CONCEPTO TÉCNICO No. 000009 del martes, 02 de enero de 2024

EXPEDIENTE: LAV0001-00-2023
PROYECTO: Construcción de la Avenida Bicentenario - UF3
INTERESADO: Concesionaria Rutas del Valle S.A.S.
SECTOR: Infraestructura
JURISDICCIÓN: Municipios de Santiago de Cali y Jamundí en el departamento del Valle del Cauca
AUTORIDAD(ES) AMBIENTAL(ES): Corporación Autónoma Regional del Valle del Cauca - CVC
SOLICITUD: Concepto técnico de aclaración de la Resolución 2174 del 22 de septiembre de 2023

Figura 1. Puente zanjón Potrerillo

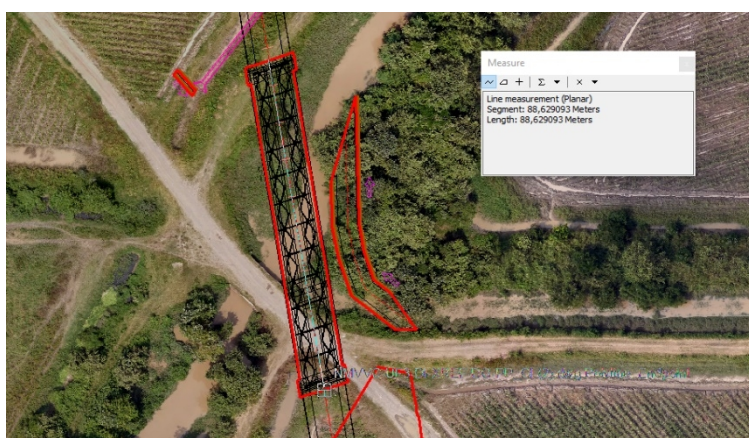
Se solicita a la Autoridad Nacional de Licencias Ambientales – ANLA autorizar 88,6 m, como longitud de construcción del puente vehicular (incluye la luz principal del puente, más el área de construcción de los estribos) sobre el Zanjón potrerillo la longitud del polígono aportada en la GDB Dataset: T_33_PROYECTO, Fractureclass: InfraProyectoPG, Columna: TIPO_INFRA puente vehicular.

Lo anterior teniendo en cuenta que la longitud del puente vehicular de la GDB contempla las cimentaciones del puente y la referida en el diseño estructural Anexo 3-4 Estructura Puentes Peatonales y Vehiculares del Capítulo 3 descripción del proyecto corresponde a 85 m de longitud y está asociada únicamente a la Viga del puente vehicular.

Al respecto, una vez verificados los diseños de los puentes proyectados, es posible establecer que las estructuras diseñadas se encuentran dentro de los polígonos referenciados para cada uno de los puentes en la información cartográfica del MAG, por lo que se considera viable realizar la modificación solicitada para representar las intervenciones en el terreno y las áreas a ocupar por cada puente incluyendo el área de la cimentación.

ÍTEM	INICIO			FIN			Longitud Total (m)
	Abscisas	Coordenadas (*)		Abscisas	Coordenadas (*)		
		Este	Norte		Este	Norte	
Puente Vehicular sobre Intersección Cali – Puerto Tejada	K2+660	4609635	1927239	K2+771	4609634	1927128	110,77
Puente Vehicular sobre Río Jamundí	K9+573	4611685	1920986	K9+627	4611706	1920936	54,09
Puente Vehicular sobre Zanjón Potrerillo	K12+233	4611840	1918370	K12+322	4611853	1918283	88,60

Figura 2. Puente Río Jamundí

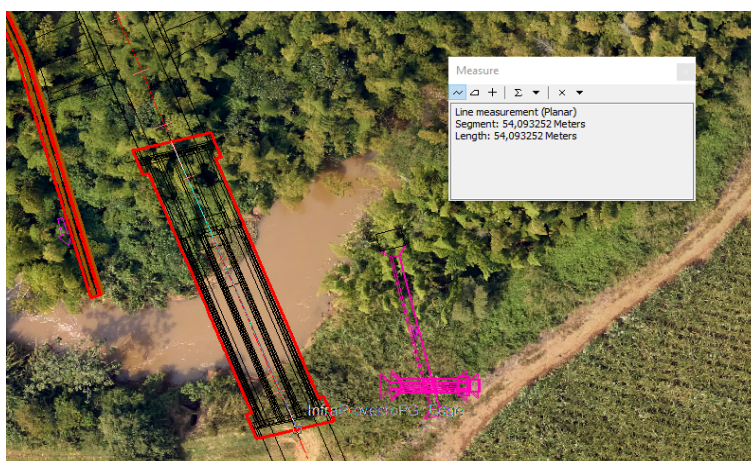
Se solicita a la Autoridad Nacional de Licencias Ambientales – ANLA autorizar 54,09 m, como

longitud de construcción del puente vehicular (incluye la luz principal del puente, más el área de construcción de los estribos) del puente vehicular sobre el río Jamundí la longitud del polígono aportada en la GDB Dataset: T_33_PROYECTO, Fractureclass: InfraProyectoPG, Columna: TIPO_INFRA puente vehicular.

Lo anterior teniendo en cuenta que la longitud del puente vehicular de la GDB contempla las cimentaciones del puente y la referida en el diseño estructural Anexo 3-4 Estructura Puentes Peatonales y Vehiculares del Capítulo 3 descripción del proyecto corresponde a 50 m de longitud y está asociada únicamente a la Viga del puente vehicular.

Figura 3. Intersección Cali – Puerto Tejada”

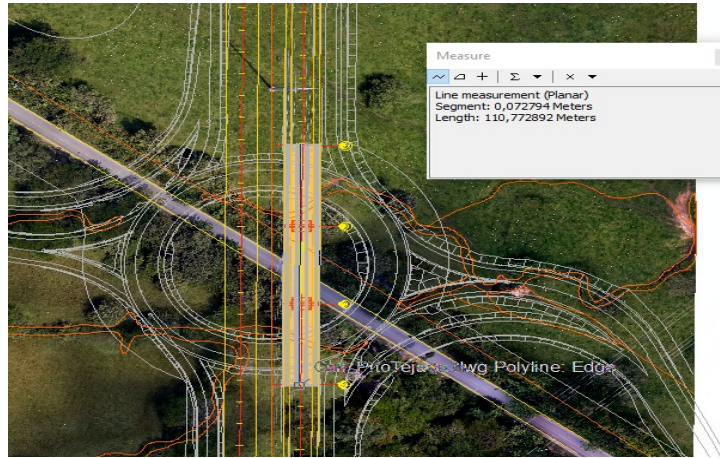
Se solicita a la Autoridad Nacional de Licencias Ambientales – ANLA autorizar 110,77 m, como longitud de construcción del puente vehicular (incluye la luz principal del puente, más el área de construcción de los estribos) del puente vehicular sobre Intersección Cali – Puerto Tejada la longitud del polígono aportada en la GDB Dataset: T_33_PROYECTO, Fractureclass: InfraProyectoPG, Columna: TIPO_INFRA puente vehicular.

Lo anterior teniendo en cuenta que la longitud del puente vehicular de la GDB contempla las cimentaciones del puente y la referida en el diseño estructural Anexo 3-4 Estructura Puentes Peatonales y Vehiculares del Capítulo 3 descripción del proyecto corresponde a 109,50 m de longitud y está asociada únicamente a la Viga del puente vehicular.

La información anterior fue tomada como base para realizar la evaluación de la viabilidad ambiental de los puentes proyectados para la UF3 licenciada; no obstante, tal y como se señala en el Concepto Técnico 6079 del 21 de septiembre de 2023 que fue acogido por la Resolución 2174 del 22 de septiembre de 2023, al realizar la comparación de la información presentada en el Capítulo 3 del EIA de Descripción del Proyecto, frente a los diseños incluidos como anexos del estudio evaluado, se presentan inconsistencias en los datos de longitud principalmente para el Puente vehicular sobre la Intersección Cali – Puerto Tejada.

Lo anterior, teniendo en cuenta que en el Anexo 3-4 Estructura Puentes Peatonales y Vehiculares presentado con la información adicional se incluyen los diseños y las memorias técnicas de la estructura proyectada, donde se observa que el puente vehicular Cali - Puerto Tejada se encuentra ubicado en la abscisa K2+660,87 a K2+770,37 de la unidad funcional 3, con longitud total de 109,50 m, la cual no corresponde a la longitud de 95 m referenciada en la descripción.

Figura 3 20. Sección Transversal puente sobre Intersección Cali – Puerto Tejada

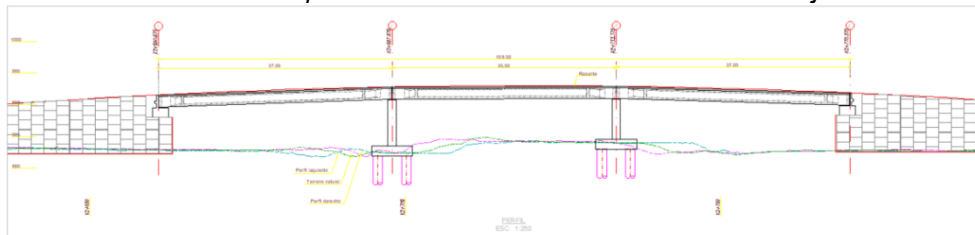
*El puente se ubicará sobre la intersección AV Ciudad de Cali-Vía Cali Puerto Tejada, entre las abscisas K2+580 y K2+675. Es una estructura tipo glorieta de **95 m** de longitud, con tres luces de losa sobre vigas de concreto, in situ.*

Figura 3 21. Sección Transversal Puente sobre Río Jamundí

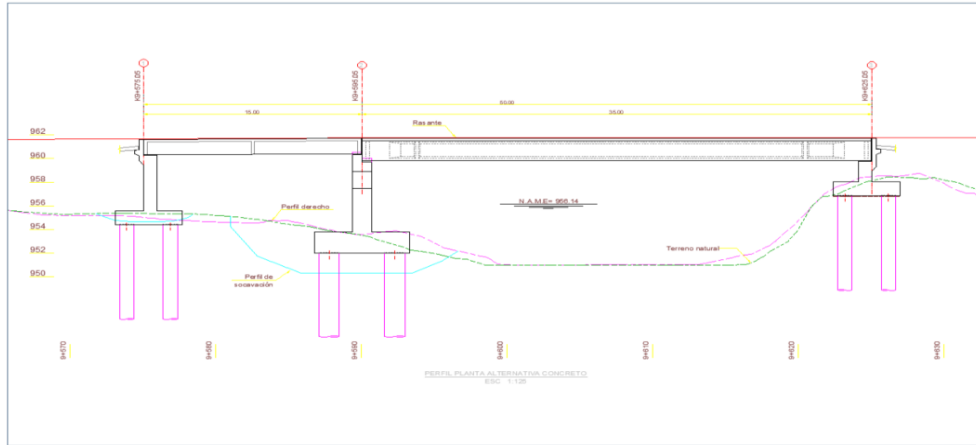
*Este puente de dos luces se ubicará sobre la Avenida Bicentenario entre las abscisas K9+575 y K9+625. Se plantea con una longitud total de **50.15m**. Ver Figura 3 21*

Figura 3 22 Sección Transversal Puente sobre Zanjón Potrerillo I

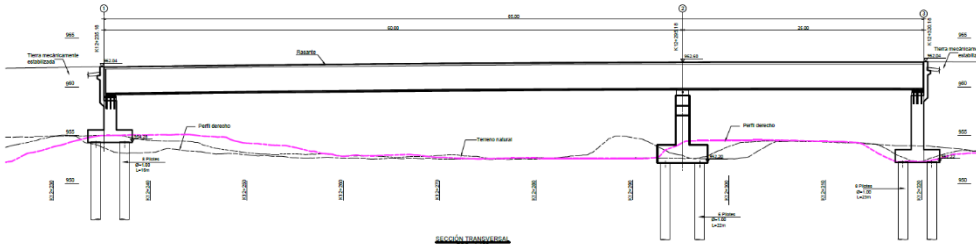
Puente de una sola luz que se ubicará sobre Avenida Bicentenario entre las abscisas K12+235 y K12+320, planteándose con una longitud total de **85.00 m**.
